**AVIS RELATIF À LA PROTECTION
CONTRE LES EVENTUELS EFFETS NOCIFS ET NUISANCES
PROVOQUÉS PAR LES RAYONNEMENTS NON IONISANTS
GÉNÉRÉS PAR DES ANTENNES ÉMETTRICES STATIONNAIRES**

Commune : HERSTAL - Exploitant : ORANGE

Référence exploitant : 153L1_4 / 30086L1_1 / 40086L1_1 / 50086L1_1

Rapport n° 3842 / 2024

Figure 1 : Vue en plan des lieux de séjour et des points de contrôle

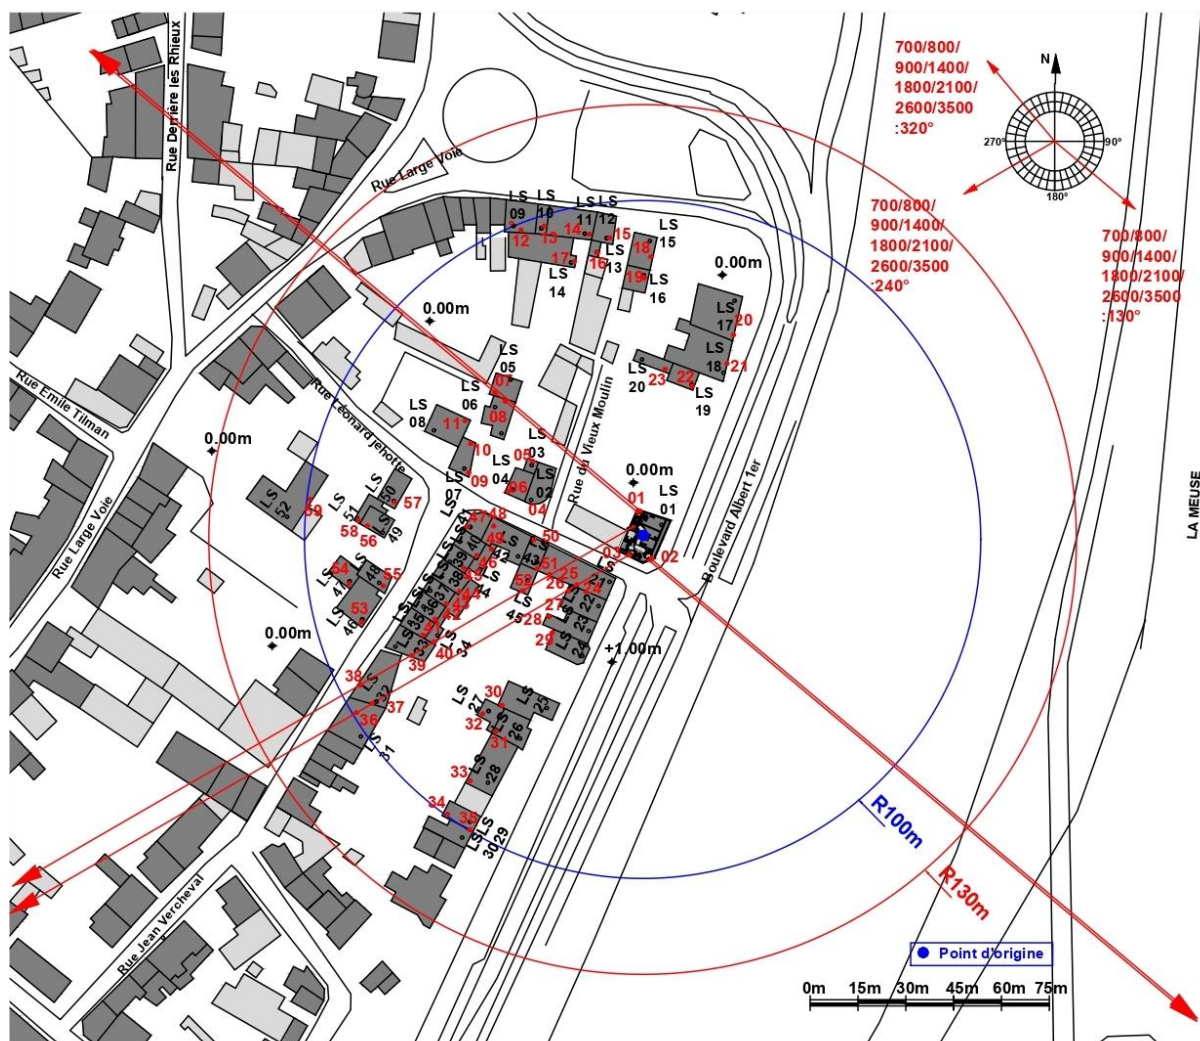
Les fréquences d'émission, la puissance rayonnée par chacune des antennes et leur gain permettent de déterminer le rayon de la zone à analyser. Tout dépassement de la limite par installation est exclu en dehors de cette zone. Le tableau 2 reprend les 35 LS² pour lesquels l'indice d'exposition est le plus élevé. Les différentes colonnes indiquent :

- le numéro du point de contrôle repris sur un des plans de la figure 1;
- le numéro du LS dans lequel se trouve le point de contrôle de la 1^{ère} colonne ;
- l'atténuation d'obstacle prise en compte pour le calcul de l'indice d'exposition dans le LS ;
- le résultat du calcul de l'indice d'exposition.

N° point de contrôle	LS	Atténuation (dB)	Indice d'exposition relatif à la limite par installation IE_i
30	LS25	3,0	0,635
31	LS26	3,0	0,493
38	LS32	3,0	0,354
53	LS46	3,0	0,335
37	LS32	3,0	0,333
33	LS28	3,0	0,329
39	LS33	3,0	0,297
36	LS31	3,0	0,289
12	LS09	3,0	0,278
13	LS10	3,0	0,259
55	LS48	3,0	0,254
14	LS11	3,0	0,242
34	LS29	3,0	0,242
56	LS49	3,0	0,240
41	LS35	3,0	0,209
35	LS30	3,0	0,205
57	LS50	3,0	0,195
54	LS47	3,0	0,192
59	LS52	3,0	0,191
58	LS51	3,0	0,144
2	LS01	10,0	0,142
18	LS15	3,0	0,119
15	LS12	3,0	0,115
24	LS21	3,0	0,114
17	LS14	3,0	0,109
3	LS01	10,0	0,109
16	LS13	3,0	0,099
25	LS21	3,0	0,094
26	LS22	3,0	0,094
47	LS41	3,0	0,069
20	LS17	3,0	0,069
32	LS27	3,0	0,068
43	LS37	3,0	0,067
11	LS08	3,0	0,064
7	LS05	3,0	0,055

En ce qui concerne les antennes de l'installation mentionnées dans le tableau 1, la distance maximale à laquelle la limite pourrait être atteinte, à l'extérieur, est égale à 96,8 m. S'il n'y a pas de LS à une distance inférieure, les antennes respectent forcément la limite d'immission.

Dans le cas des LS situés à l'intérieur des bâtiments, une atténuation d'obstacle est prise en compte et il en résulte que la distance maximale à laquelle la limite pourrait être atteinte se réduit à 68,5 m.
